1. Planänderung

Ersatzneubau mit Leistungserhöhung und
Erneuerung der nachrichtentechnischen Verbindung
110-kV-Leitung Kochendorf - Möckmühl, LA 0110

Mast Nr. 05A

Mastbildvergleich

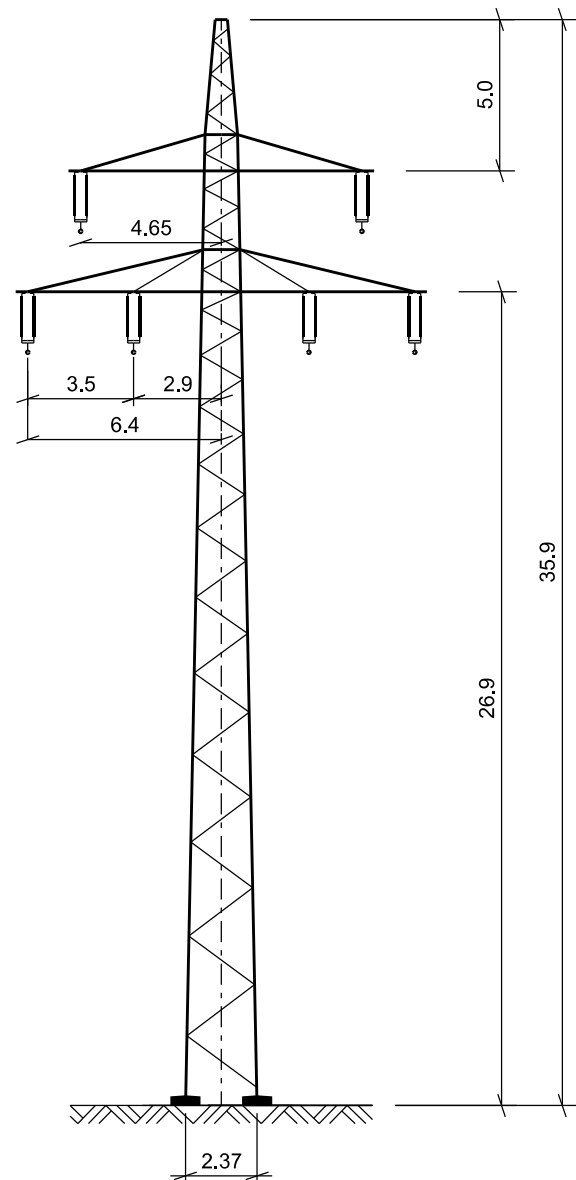
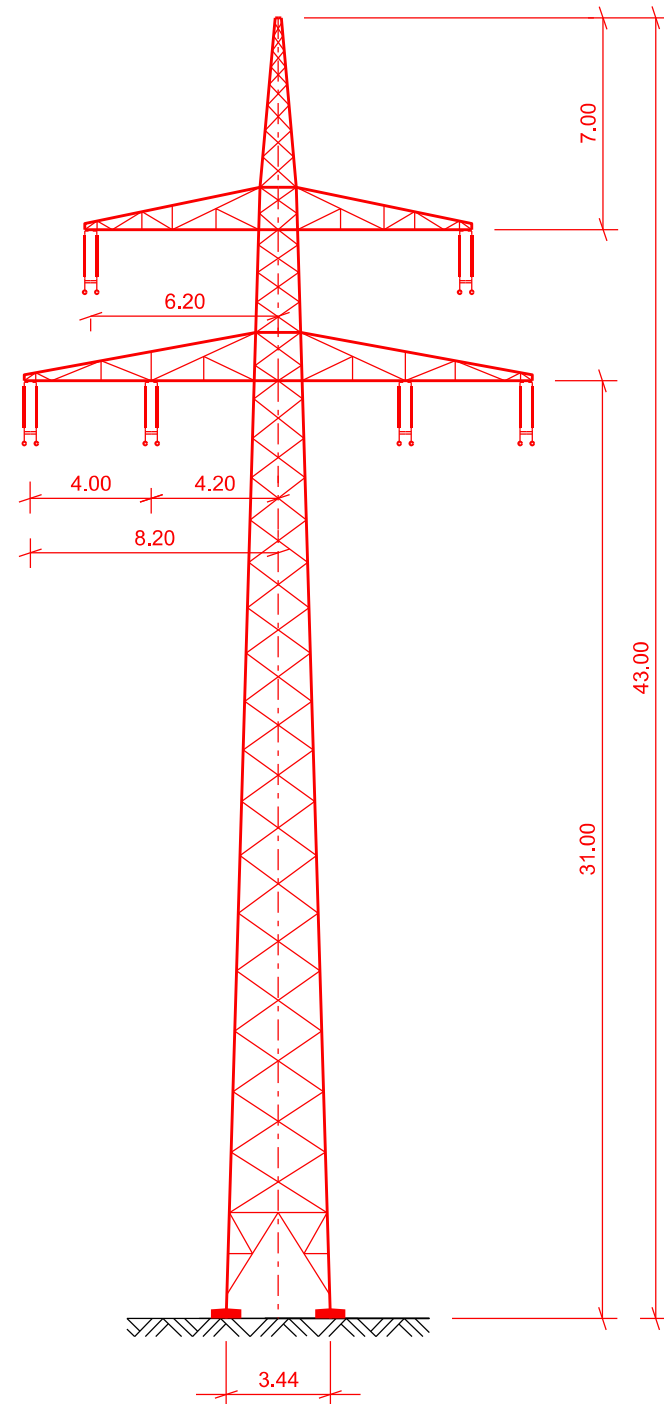
Rückbau
Mast 5
Ts +10
A 1 v+LK

geplant
Mast 5A
TD 29,0
A30-2011-11

| a | 28.04.22 | Masterhöhung | | Stz/BENT | |
